東京電力株式会社福島第二原子力発電所
原子炉設置変更許可申請（１号、２号、３
号及び４号原子炉施設の変更）の概要につ
いて

平成１５年５月

(5) 変更項目

第2図 原子炉隔離時冷却系の比較

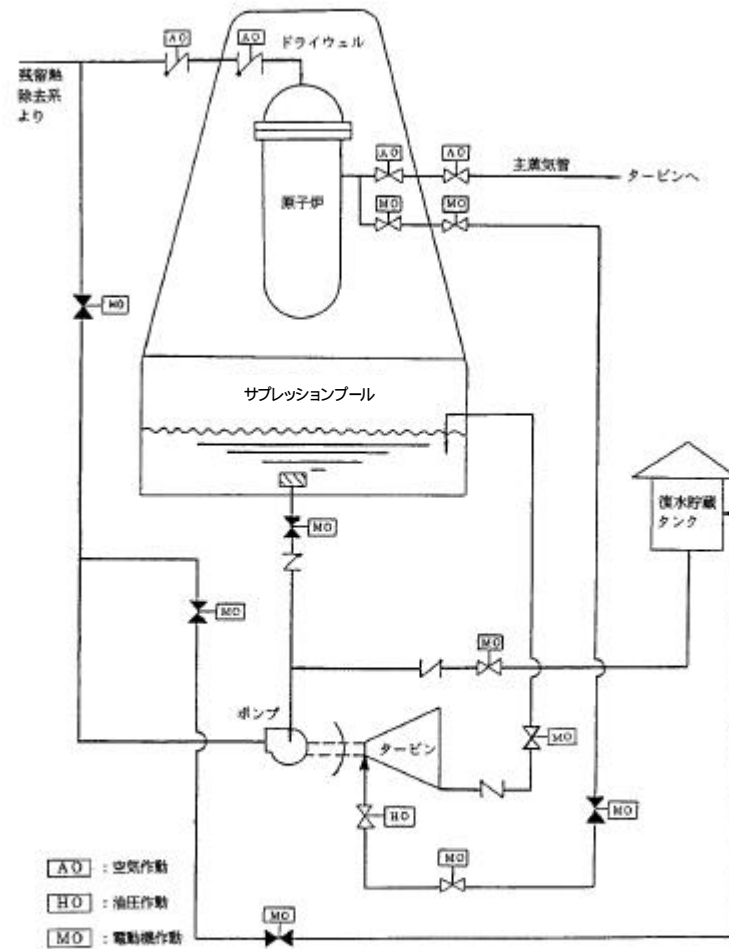
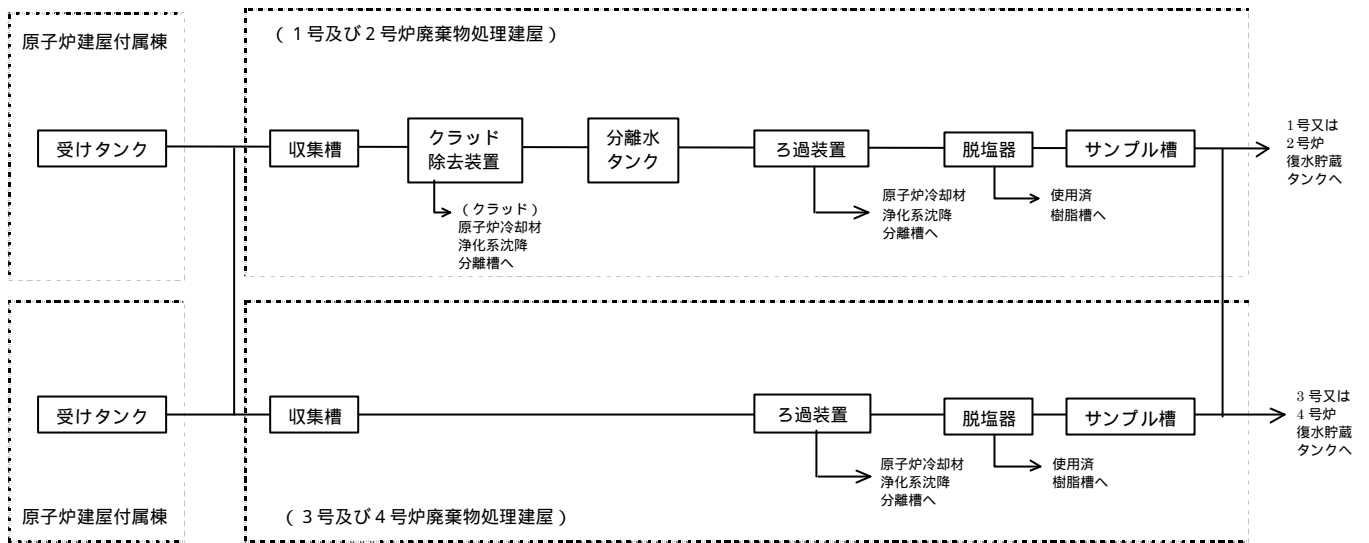
1 号 , 2 号 , 3 号及び 4 号炉の残留熱除去系の機能の一つである蒸気凝縮モードは , 原子炉隔離時に炉心の崩壊熱等を除去する機能を有しており , その凝縮水は原子炉隔離時冷却系の水源としても利用可能である。しかし , 原子炉隔離時の炉心の崩壊熱等の除去については , 通常の運転方法として , 主蒸気を逃がし安全弁によってサプレッションプール水中へ放出すると共に , 原子炉隔離時冷却系の補給水により原子炉の水位維持を行うことが可能であり蒸気凝縮モードを用いる必要はないため , 蒸気凝縮モードの機能を削除することとした。

これに伴い , 「ホ . 原子炉冷却系統施設の構造及び施設」の記載の一部を最近の記載形式に合わせ , 1 号炉の原子炉停止時冷却系を残留熱除去系の機能として整理し , 残留熱除去系の機能に関する記載を明確化する。

— : 機能削除する範囲

(注1): 残留熱除去系熱交換器及び出口 AO 弁については、
機能削除の対象外

第3図 低電導度廃液系の系統概要図

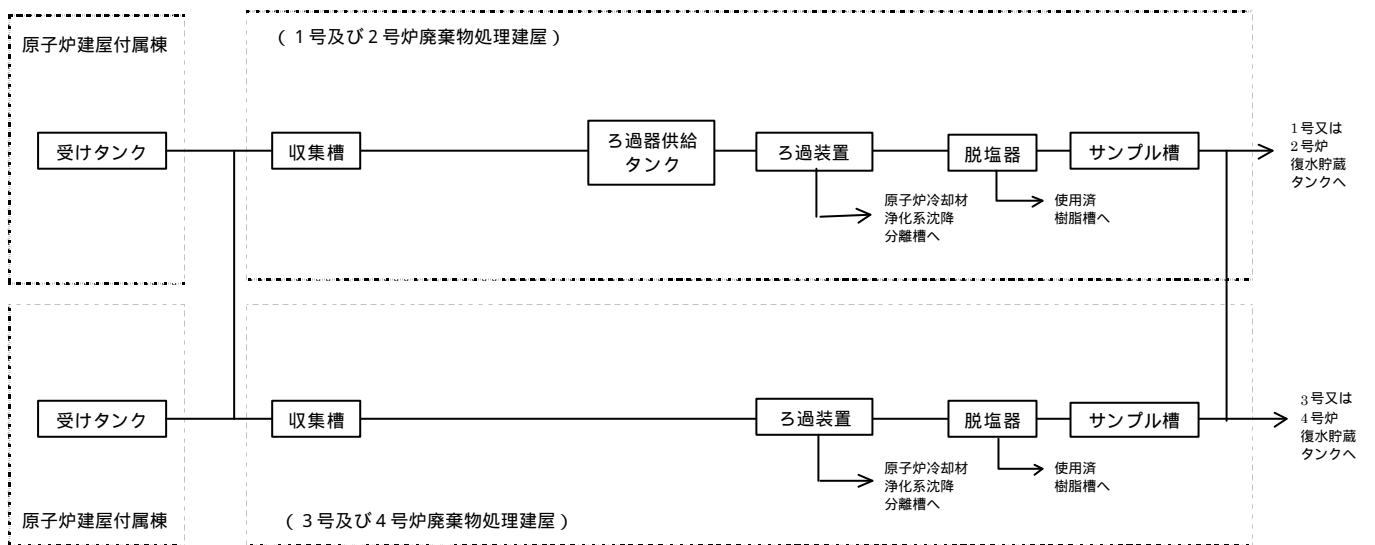
福島第二原子力発電所における低電導度廃液系クラッド除去装置を撤去する。また、ろ過装置を変更する。

なお , この変更に伴い , 放射性廃棄物の廃棄施設の構造及び設備の記載の一部を最近の記載形式に合わせる。

低電導度廃液系の系統概要図を第 3 図に示す。
